**CCR-VIA -- COMITATO DI COORDINAMENTO REGIONALE PER LA VALUTAZIONE D'IMPATTO AMBIENTALE**

**Giudizio n° 3170 del 27/02/2020**

**Oggetto** Realizzazione di un impianto di Cogenerazione ad alto rendimento alimentato a gas naturale

**Tipo procedimento** VERIFICA DI ASSOGGETTABILITA' AMBIENTALE ai sensi dell'art. 20 del D.Lgs. N° 152/2006 e ss.mm.ii.

GENOVE DI GERARDINO	ETEX S.P.A.	PREVISIONE DI IMPATTO ACUSTICO AMBIENTALE	ESPOSIZIONE FORNISTE	pag. Tav.06
---------------------	-------------	-------------------------------------------	----------------------	-------------

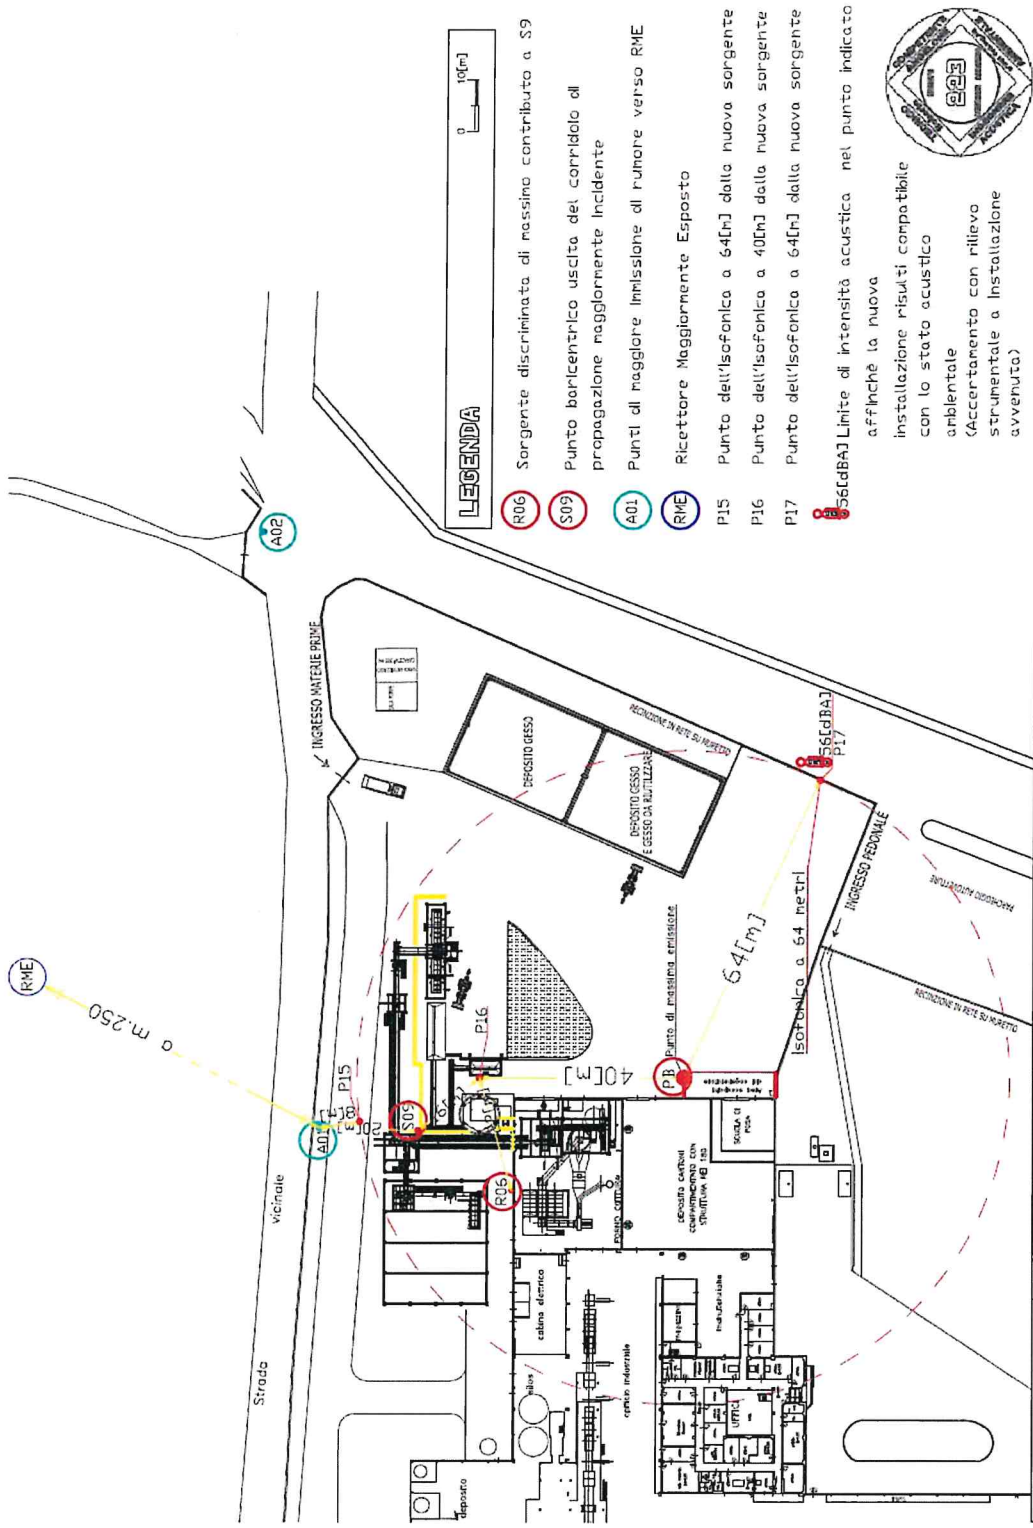
E' necessario integrare la relazione previsionale di impatto acustico in conformità alle indicazioni di cui alla DGR 770/P del 14/11/2011.

- A. Rumore diffuso nel punto P17 indicato nella allegata planimetria inferiore a 56[dBA]*
- B. Rumore equivalente totale (compreso il contributo del cogeneratore) nel punto P16 indicato nella allegata planimetria, inferiore a 72[dBA]. Condizione sicuramente verificata con contributo del cogeneratore in tale punto inferiore a 62[dBA]”.*

Il **tecnico**, pertanto, individua sulla planimetria allegata allo studio e di seguito riportata, i punti **P16** (a cui è affidata la verifica della compatibilità acustica post installazione attraverso il rilievo strumentale del rispetto del limite di emissione dell'intera attività pari a 72 [dBA]) e **P17** (a cui è affidata la verifica della compatibilità acustica post installazione attraverso il rilievo strumentale del rispetto del limite di emissione della nuova sorgente pari a 56 [dBA]).
